MENSAGEM DE ALERTA

AÇÃO DE CAMPO – SUBSTITUIÇÃO DO SENSOR DE OXIGÊNIO

Código 002/2021

Produto: Ventilador Pulmonar Mecânico Série VG 70

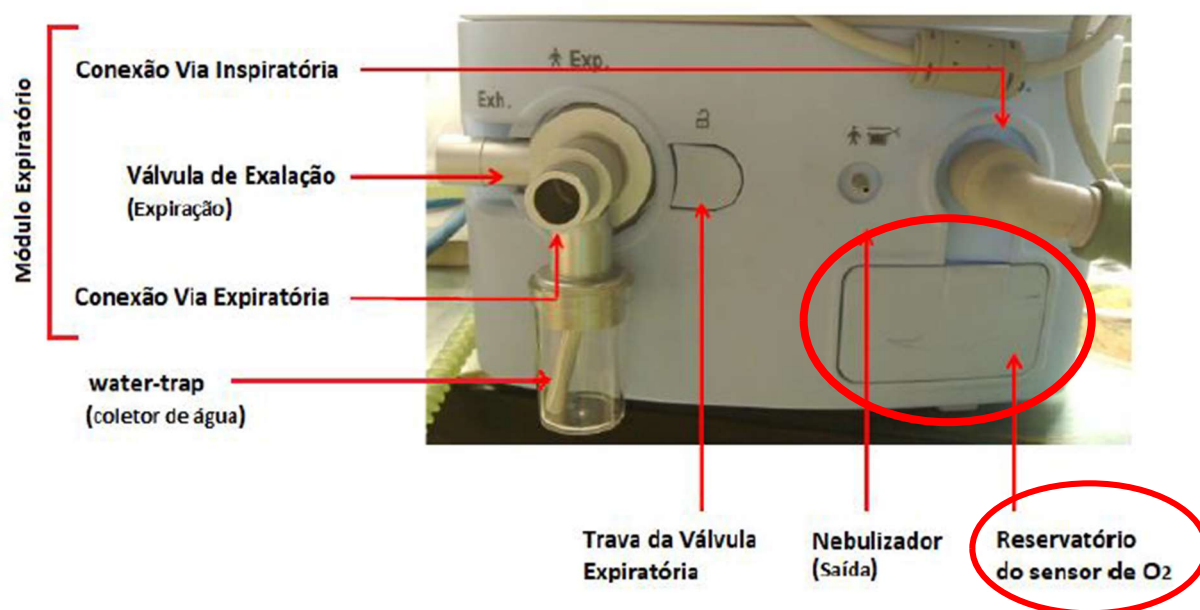
Descrição do problema: Unidades do ventilador pulmonar modelo VG70 fabricados com sensor de oxigênio (marca S + VOX) podem apresentar falhas no acionamento indevido do alarme “Baixa tensão de O2”.

Risco Relacionado: Com base nos dados coletados e fornecidos pelo fabricante, a probabilidade de falha dos sensores de oxigênio da marca S+VOX é de cerca de 15%. A falha em questão é representada pelo acionamento intermitente do alarme baixa tensão de O₂. Este problema pode ser resolvido substituindo o sensor de oxigênio.

No caso da ocorrência do alarme de “Baixa tensão de O₂”, segregar o equipamento e entrar em contato com o serviço de assistência técnica Lifemed ou seu autorizado.

ETAPA 1: Abrir a tampa para fora (1) e removê-la.

ETAPA 2: Gire o sensor de O₂ (3), no sentido anti-horário e remova-o em seguida.
